Avis délibéré
de la Mission régionale d'autorité environnementale d'Île-de-France sur le projet de construction d'un ensemble immobilier situé entre les rues des Belles Hâtes et de Neuville à Éragny-sur-Oise (95)

N°MRAe 2021-1745
en date du 18/11/2021

Figure 2: Situation et localisation du projet à Éragny-sur-Oise – source : p.13 et 58 de l'étude d'impact ; localisation approximative du projet, vue depuis le village et les berges de l'Oise - source : Google Earth

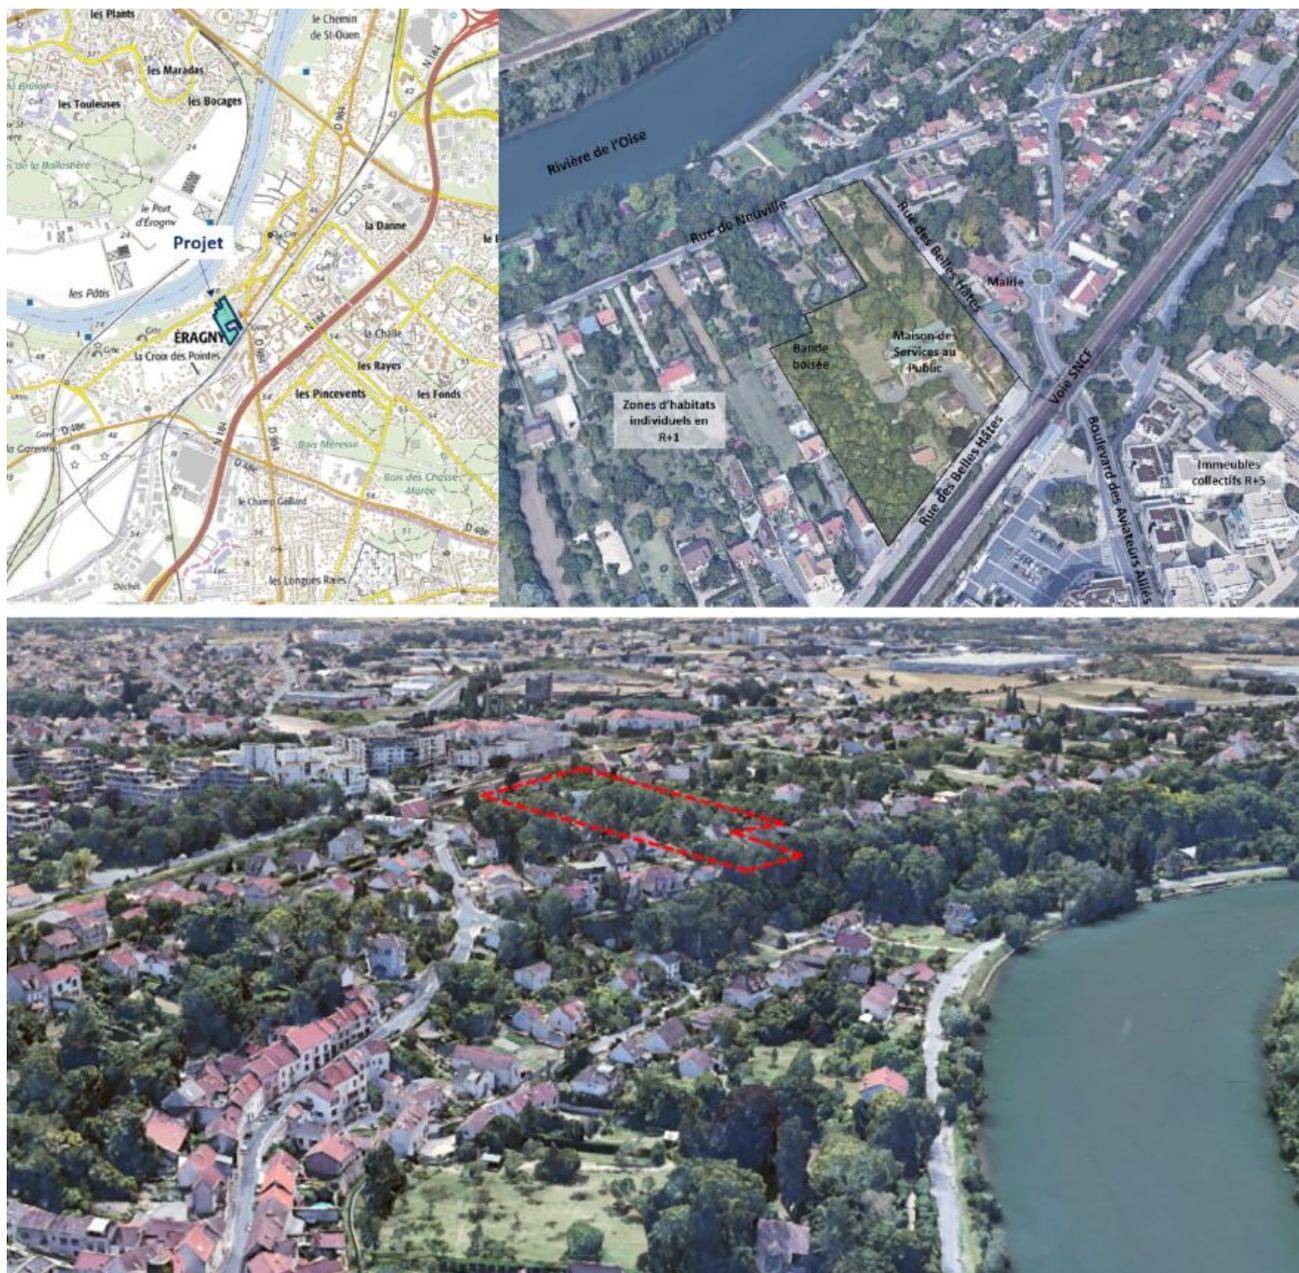
Par ailleurs que le projet prévoit de développer une « trame verte » (p. 131) suivant un axe est/ouest conformément aux indications de l'OAP (voir le « parc de la Mairie », Figures 3 et 4). Toutefois, la MRAe observe qu'elle ne tire pas parti de celle, préexistante, formée par la friche arborée nord/sud située à l'est de l'emprise

entre les rues de Neuville et des Belles Hâtes (voir la « bande boisée » indiquée sur la vue aérienne de la Figure 2). La MRAe considère que l'orientation de la trame verte doit être justifiée, voire ajustée, en s'appuyant notamment sur les conclusions d'une étude écologique complète.

(3) La MRAe recommande de joindre à l'étude d'impact l'étude flash réalisée en novembre 2019, de la compléter par des observations couvrant l'ensemble du cycle biologique des espèces, selon une méthodologie adaptée aux milieux et aux espèces pouvant fréquenter le site, et de justifier, voire d'ajuster, l'orientation de la trame verte intégrée au projet, au regard des conclusions de ces études.
